Avis technique

Modification du tracé de la Route verte à Tadoussac

Vélo Québec

Juin 2022

Figure 1 – Tracé actuel de la Route verte et tracé proposé

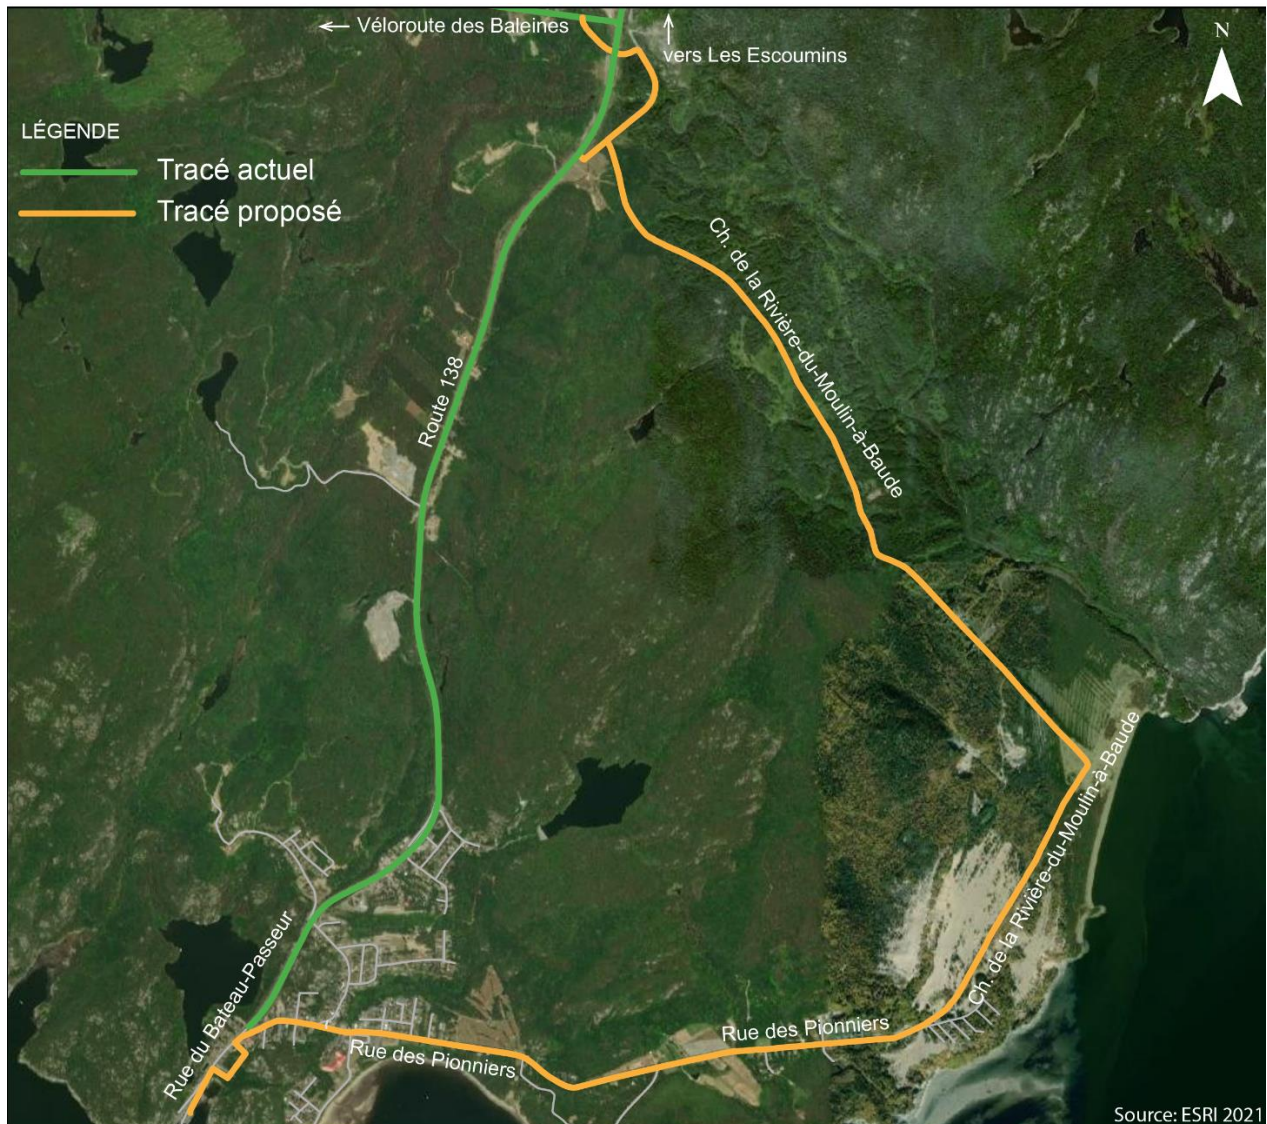
Le tracé actuel (figure 1, en vert) fait 6,1 km et emprunte :

- La rue du Bateau-Passeur (route 138), du chemin des Pionniers à la rue des Érables (2 km).
- La route 138, de la rue des Érables à la route 172 (4,1 km).

Sur l'ensemble du tracé, le débit journalier moyen estival est de 4000 véhicules et le pourcentage moyen de camion est 17%. Aussi, il y a une pente de 10% des quais jusqu'à la rue des Bois-Francis.

Le tracé proposé (figure 1, en orange) fait 9,8 km et emprunte :

- Un sentier polyvalent projeté, des quais à la rue des Pionniers.
- La rue des Pionniers, de la rue du Bateau-Passeur au chemin des Battures (3,4 km).
- Le chemin de la Rivière-du-Moulin-à-Baude, du chemin des Battures aux dunes de Tadoussac (1,5 km).
- Le chemin de la Rivière-du-Moulin-à-Baude, des dunes de Tadoussac jusqu'aux routes 138 et 172 (4,2 km).
 - Le raccordement à la route 172 en direction est pourrait se faire soit à l'intersection des routes 138 et 172, soit par le passage sous la route 138 et une traverse de la route 172 quelques dizaines de mètres au nord de l'intersection de la route 138. En provenance des Bergeronnes, l'accès à la route 172 se ferait par un simple virage à droite.

Après analyse de la situation, il est recommandé d'adopter le tracé qui traverse la portion touristique du Village de Tadoussac et le secteur des dunes de Tadoussac.

Figure 3 – Chemin de la Rivière-du-Moulin-à-Baude, depuis les dunes de Tadoussac

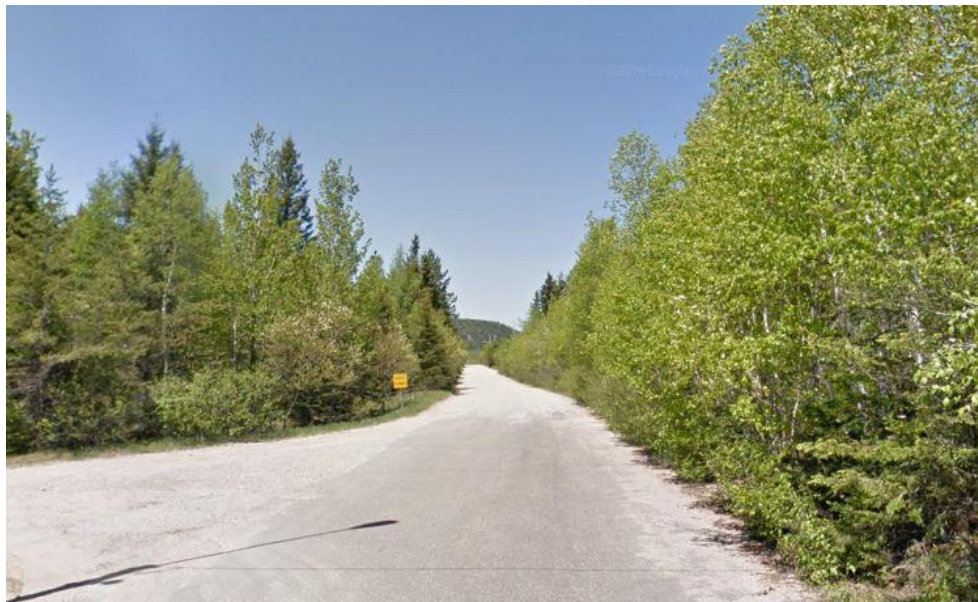
- Confort des aménagements existants ou potentiels sur le tracé
 - Les aménagements existants offrent un confort moyen, car les vitesses de circulation sont faibles, mais le débit élevé en période estivale dans le secteur du village.
 - La criblure de pierre sur le chemin de la Rivière-du-Moulin-à-Baude comporte certains inconvénients, dont l'impossibilité de faire du marquage et la présence de particules libres à la surface qui accroît la résistance au roulement et limite l'adhérence au freinage³.
- Sécurité
 - Le tracé implique plusieurs kilomètres de cohabitation avec les véhicules à moteur sur des voies à faible vitesse.
 - En regard de la situation actuelle, pour favoriser la sécurité des cyclistes, il faudrait compléter l'asphaltage du chemin de la Rivière-du-Moulin-à-Baude. De plus, ajouter des accotements asphaltés en élargissant la route serait bénéfique. (figure 3)

- Asphaltage du chemin de la Rivière-du-Moulin-à-Baude.

- Aménagement de voies cyclables répondant aux critères Qualité Route verte et aux normes en vigueur : chaussée désignée ou accotements asphaltés. Mettre en place toute signalisation requise pour rappeler le partage de la route (D-270-7).
